HX-5302A

NAME	EE-53(8+3P)	MATERIAL	PM-9823	SCALE	1:1	ANGLE	±1°
DRAWING NO.	HX 5302A	PIN MATERIAL	CP WIRE	UNIT	m/m	REV.	04

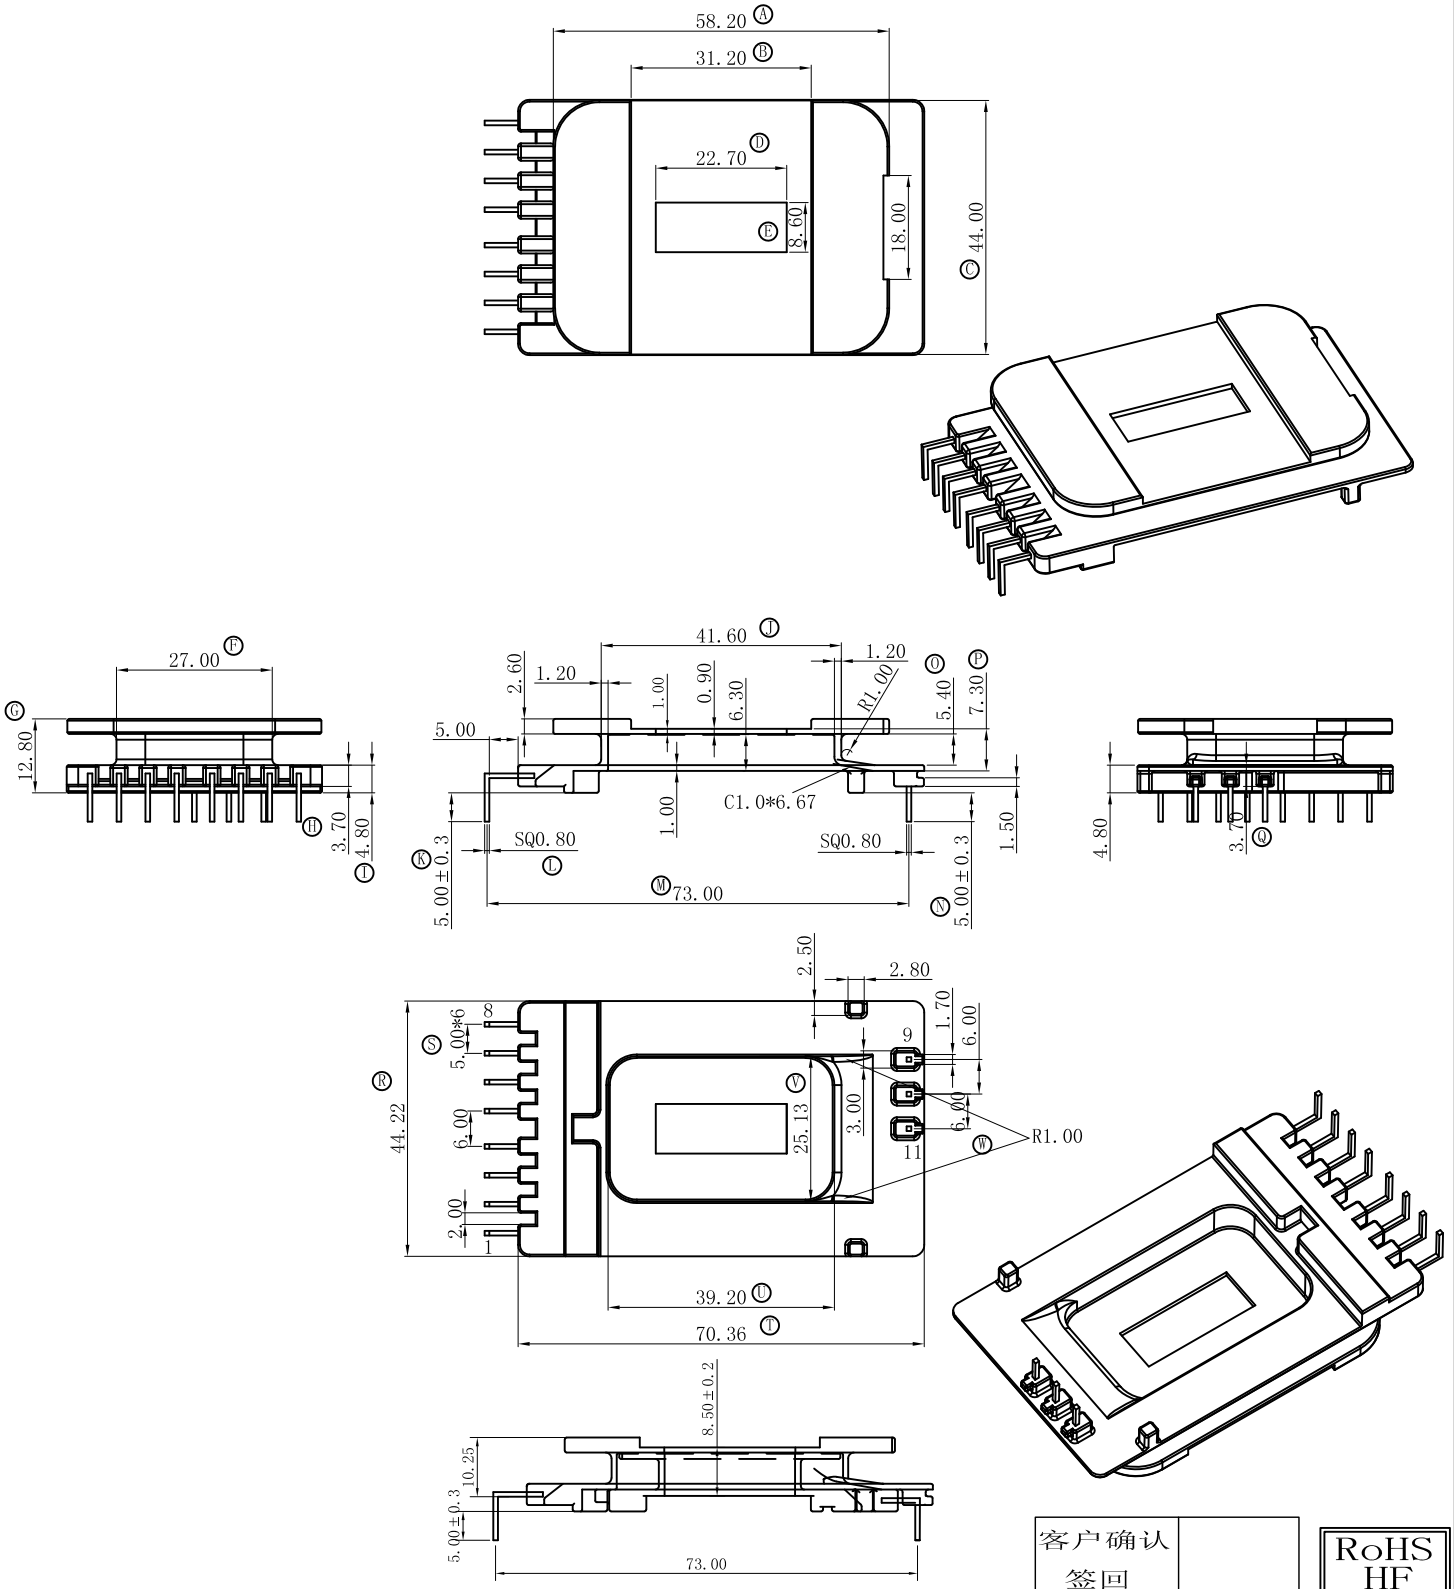
REV.	REVISION RECORD	DATE	REV	REVISION RECORD	DATE
01	K,N尺寸由3.80±0.3變更為5.30±0.3(PIN長)	2019/06/24	03	K,N尺寸由5.30±0.3變更為4.30±0.3(PIN長)	2019/08/24
02	紅色尺寸變更	2019/07/24	04	PIN9-11 PIN長加長0.30mm,N尺寸由4.30變更為4.60(PIN長)	2021/12/04
